RELAZIONE ILLUSTRATIVA – STESURA CONTRODEDOTTA

VERSIONE INTEGRATA

DESCRIZIONE DELLA VARIANTE

STRALCI CARTOGRAFICI

Variante 1: Rigenerazione urbana Parrocchia di San Bartolomeo
Aree AUC 7.10 E AUC 7.11

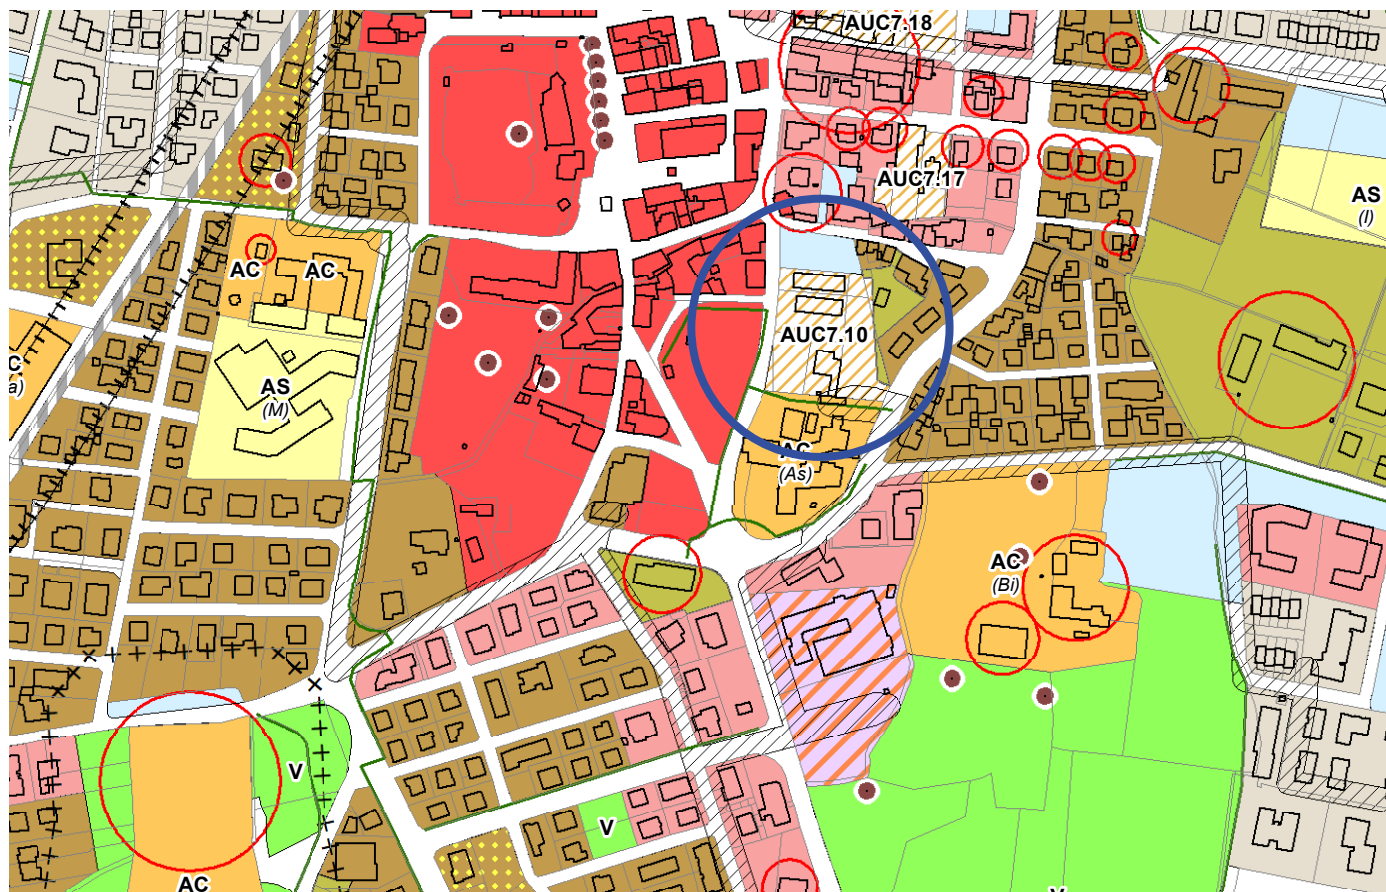
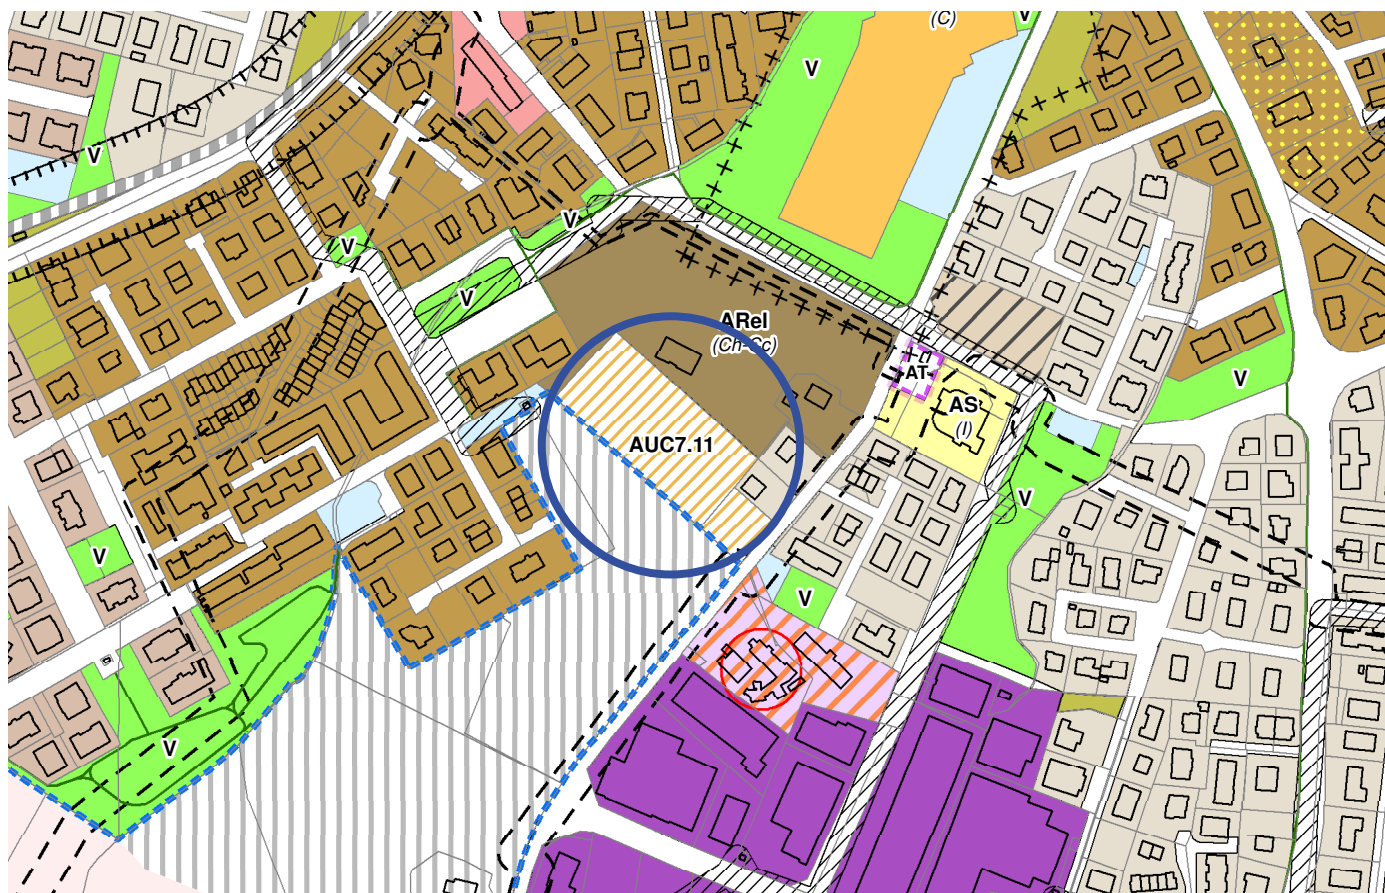
1. Modifica ambiti AUC7.10 (via Giardini/via Mazzini nel Capoluogo) e AUC7.11 (via Grandi/via Ghiarola nel Capoluogo)

La variante ha lo scopo di avviare un percorso di rigenerazione urbana delle aree e dei fabbricati posti all'interno dell'ambito AUC 7.10, sito fra Giardini e via Mazzini nel Capoluogo, ambito di elevato interesse pubblico per la sua centralità e per le funzioni in esso collocate, trattandosi del principale Centro Parrocchiale del comune di Formigine, introducendo previsioni di assetto dell'area di interesse per la comunità locale, condivise dai soggetti proponenti e coerenti con gli obiettivi strategici individuati negli atti di pianificazione.

La variante disciplina i parametri edilizi e urbanistici ammessi nei due ambiti a seguito del progetto di rigenerazione urbana, suddividendo l’Ambito AUC 7.11 in tre sotto-ambiti – Comparto AUC 7.11a, AUC 7.11b, AUC 7.11c - prevedendo in particolare il numero massimo di unità immobiliari ad uso abitativo ammesse e introducendo, per

- Centro S. Francesco, Via Ghiarola, Formigine: suddivisione dell'ambito AUC7.11 in via Ghiarola a Formigine, all'interno del perimetro del territorio urbanizzato, in tre Comparti, AUC 7.11a, AUC 7.11b, AUC 7.11c., in recepimento delle modifiche apportate all'Art. C.3.2.6.11 - Ambito AUC7.11 (via Grandi/via Ghiarola Capoluogo) e all'Art. C.3.2.6.10 - Ambito AUC7.10 (via Giardini/via Mazzini nel Capoluogo) a seguito dell'accordo di pianificazione, ai sensi dell'art. 18 della L.R. n. 20/2000 e dell'art. 11 della L. n. 241/1990.

Variante 2: ASP 1.7.13 (via Mattei, via Einaudi, via Carli)

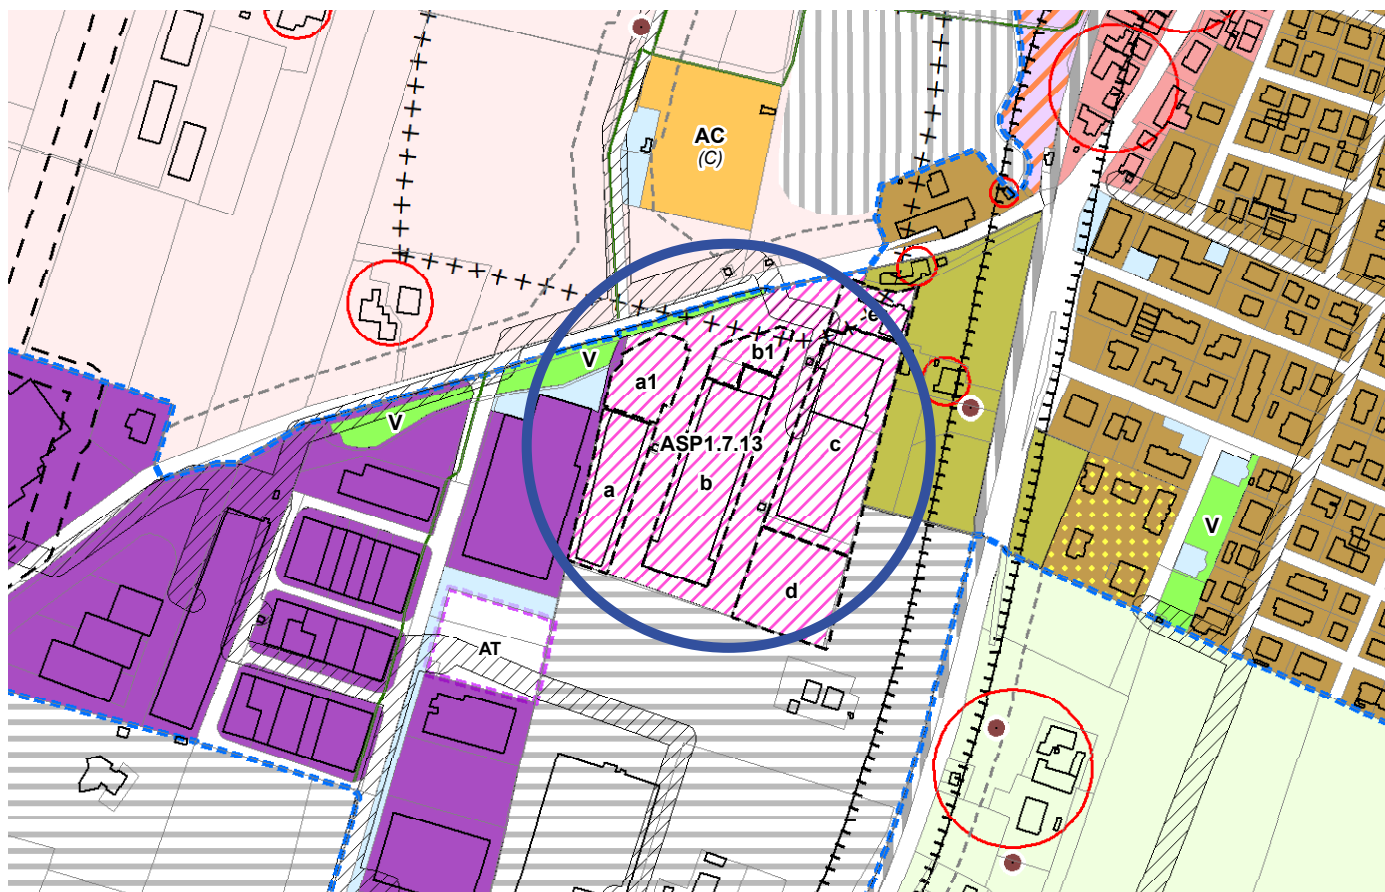
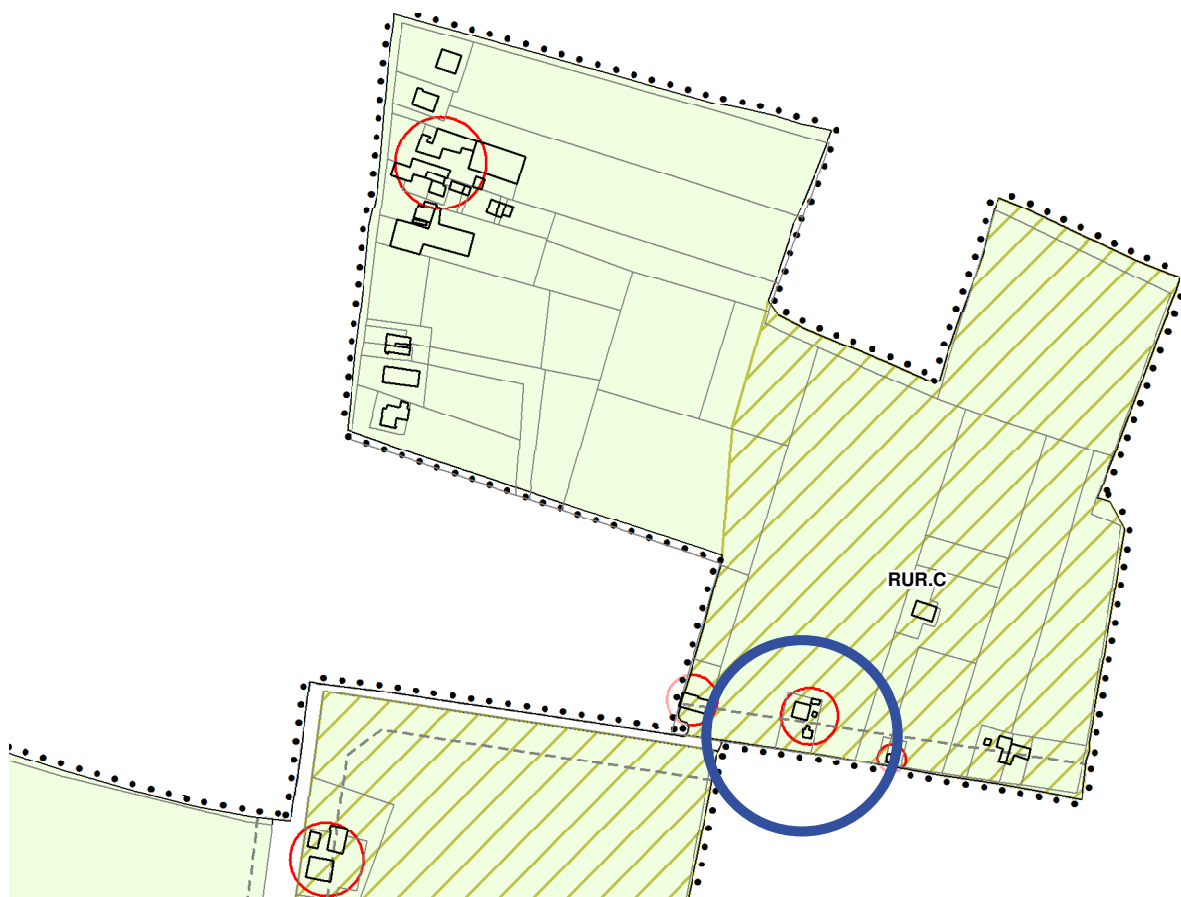
La variante prevede pertanto la creazione di ulteriori due sub-ambiti, a1 e b1, nelle porzioni inedificate dei lotti, a cui attribuire la potenzialità edificatoria non ancora utilizzata e ad essi destinata da progetto originario, nel rispetto dei quantitativi massimi ammessi per l'ambito; vengono inoltre indicate le destinazioni d'uso precedentemente ammesse (ex ambito ASP 1.1), attualmente non indicate per mero errore materiale.

- Via Mattei - via Einaudi - via Carli, Casinalbo: in recepimento alla modifica dell'art. C.3.4.4.13 per l'ambito ASP 1.7.13, modifica della tavola 1.3 del RUE con la creazione di ulteriori due sub-ambiti, a1 e b, nelle porzioni dei lotti inedificate a cui attribuire la potenzialità edificatoria non ancora utilizzata e ad essi destinata da progetto originario, nel rispetto dei quantitativi massimi ammessi per l'ambito.

Variante 3: Varianti cartografiche derivanti dalla riclassificazione delle tutele specifiche

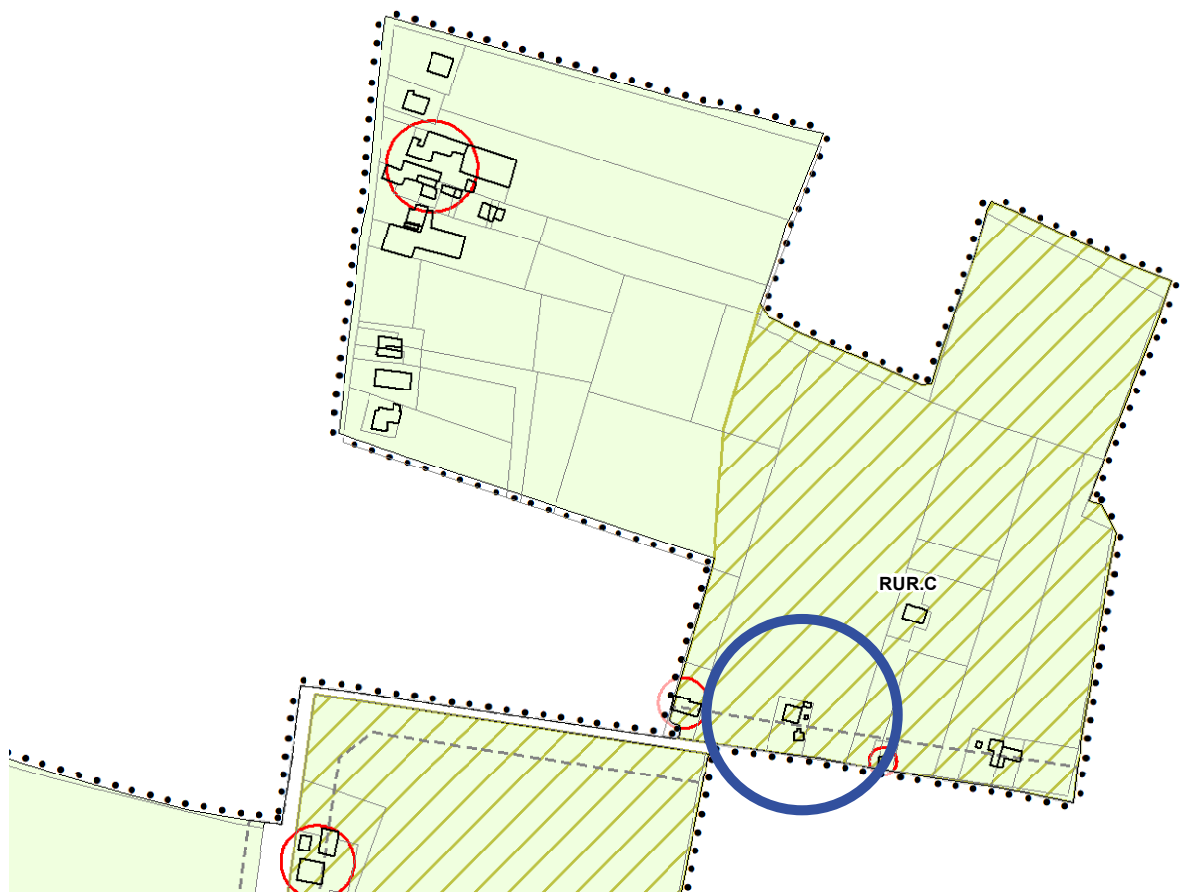
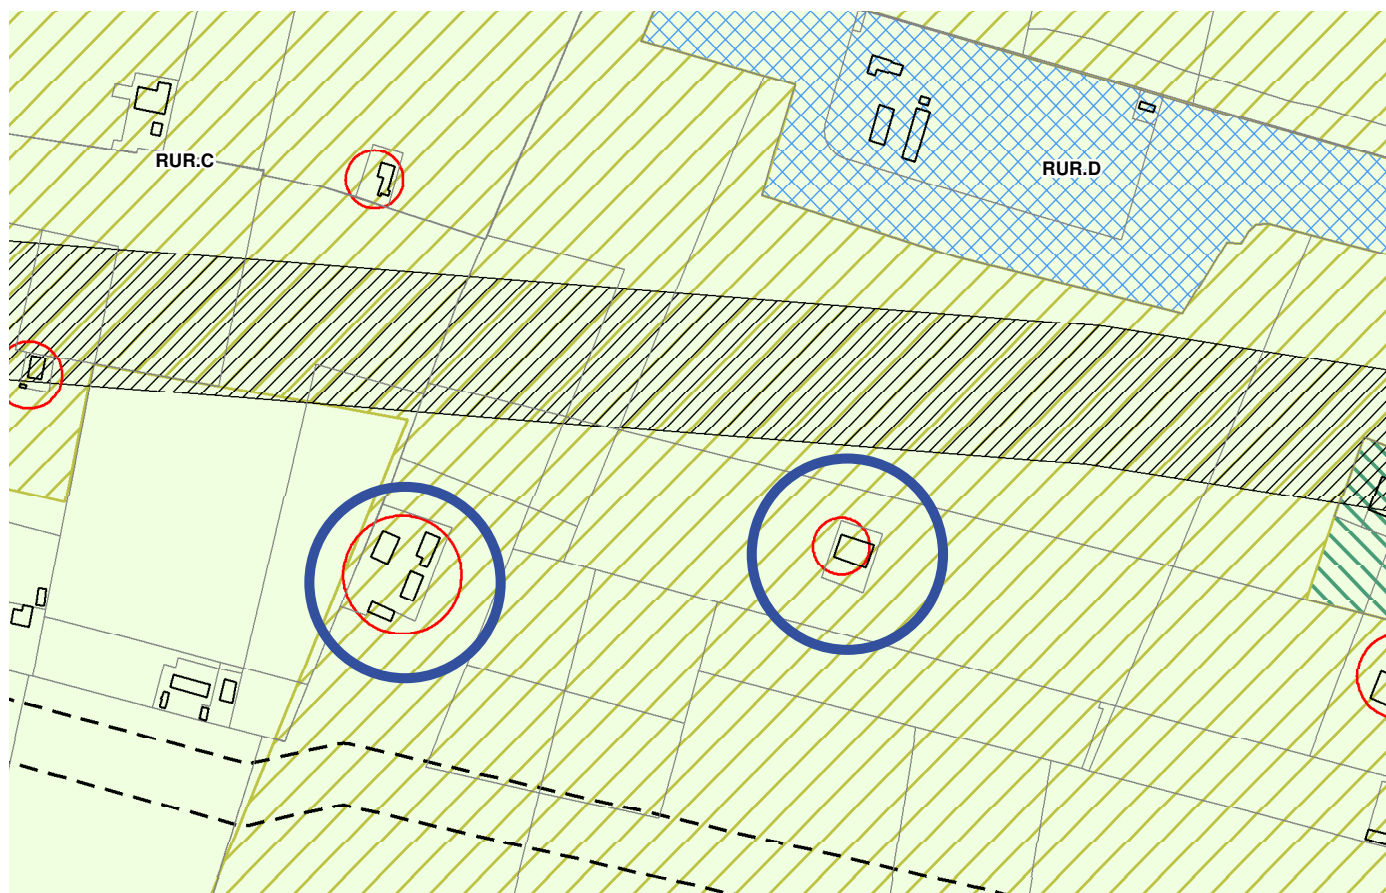
- In recepimento del punto 3. *Ripristino, modifica, eliminazione di tutele specifiche su fabbricati in area agricola in accoglimento di istanze di privati:* eliminazione del simbolo di individuazione della tutela di edifici di interesse storico-architettonico e/o di valore storico culturale e testimoniale su n°9 edifici compresi all'interno di aree oggetto di un Piano Attività Estrattive.

Variante 3: Varianti cartografiche derivanti dalla riclassificazione delle tutele degli edifici

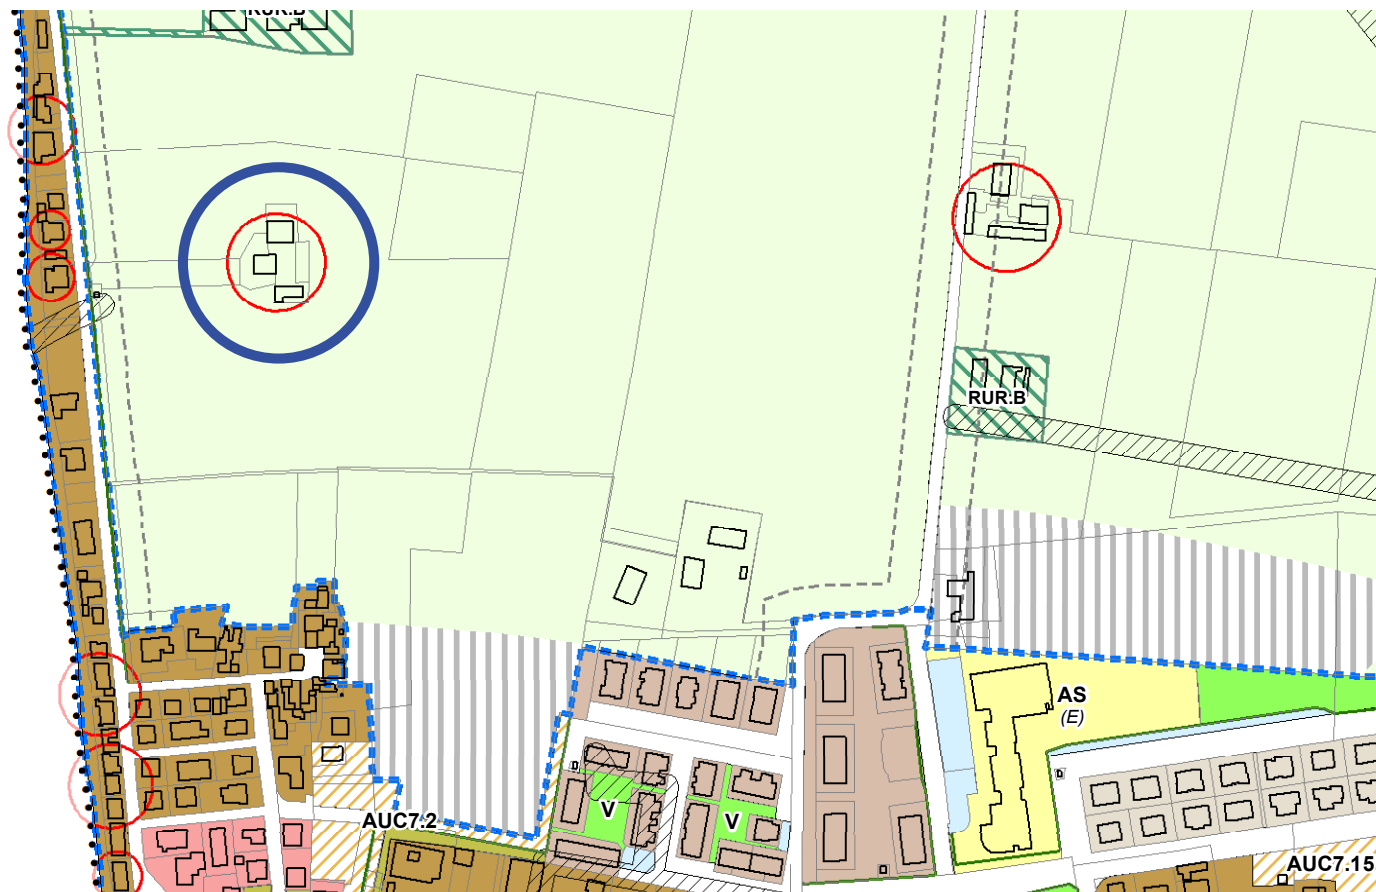
- In recepimento del punto 3. *Ripristino, modifica, eliminazione di tutele specifiche su fabbricati in area agricola in accoglimento di istanze di privati:* inglobato edificio con simbolo di individuazione della tutela di edifici di interesse storico-architettonico e/o di valore storico culturale per nuova classificazione.
